Mission régionale d'autorité environnementale  
Région Hauts-de-France

**Avis de la mission régionale  
d'autorité environnementale  
Hauts-de-France  
sur la modification  
du plan local d'urbanisme  
de la commune de Phalempin (59)  
évaluation environnementale d'octobre 2023**

AVIS n° 2023-7556 rendu le 2 février 2024 par délégation de  
la mission régionale d'autorité environnementale Hauts-de-France

Modification du plan de zonage (évaluation environnementale page 8)

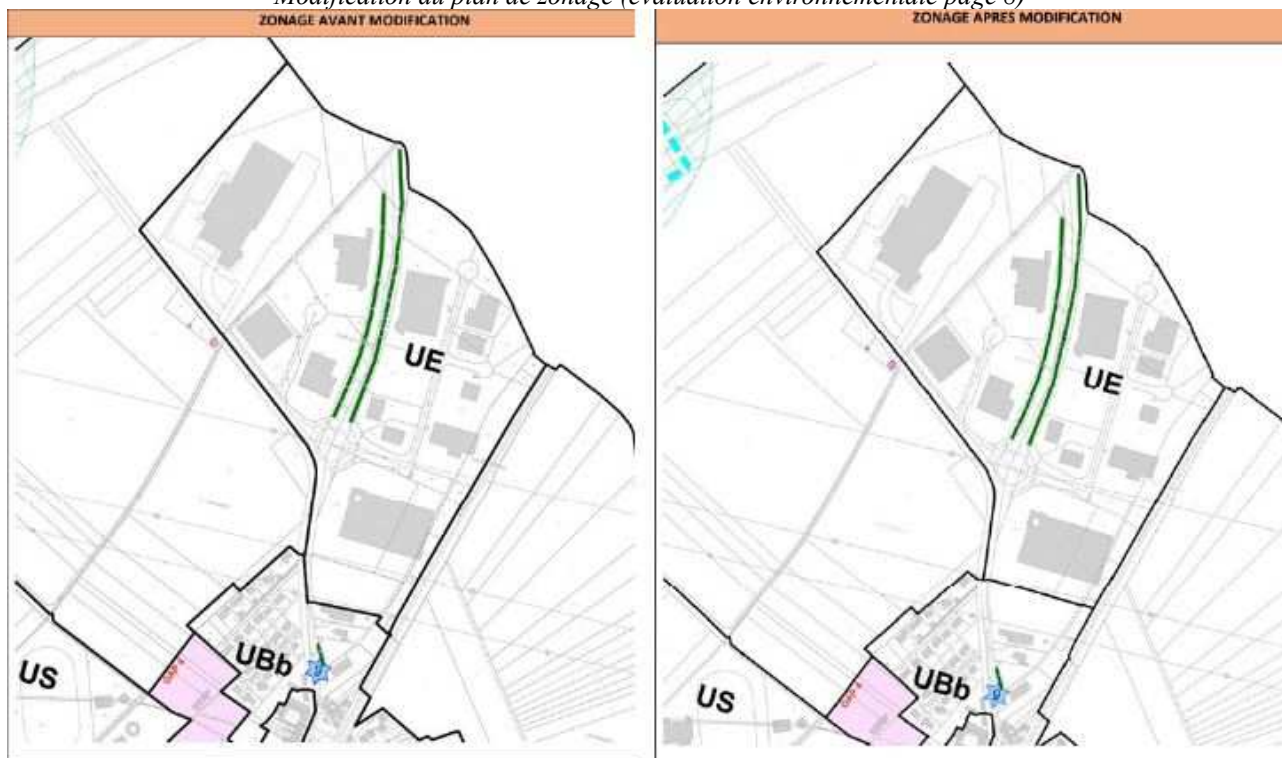
L'évaluation environnementale indique page 7 que cette modification permettra de faciliter l'implantation d'une surface commerciale, « dont le projet est prévu de longue date" (mention également page 66, par exemple). Elle ajoute que « le projet a par ailleurs fait l'objet d'une déclaration initiale concernant l'installation d'une station-service relevant du régime de la déclaration dans le cadre des installations classées, laquelle a été accordée (avis du 14/04/2023). » Cependant aucun élément précis du projet n'est présenté dans le dossier.

De plus, la notice page 16 indique que l'évolution du zonage permettra « de voir s'implanter une opération d'aménagement habitat en vis-à-vis de la résidence existante, sinon un équipement en entrée de commune, voire un commerce ». Cette possibilité d'accueil de logements est également mentionnée page 20 et 24 de la notice, et exclue page 21 du résumé non technique. Il importe que le dossier soit cohérent, mais dans tous les cas l'évaluation environnementale doit prendre en considération les différentes possibilités d'aménagement / urbanisation permises par le règlement, dont le projet de station service.

*L'autorité environnementale recommande de veiller à ce que les projets d'aménagement / urbanisation soient présentés de façon cohérente, dans le dossier.*
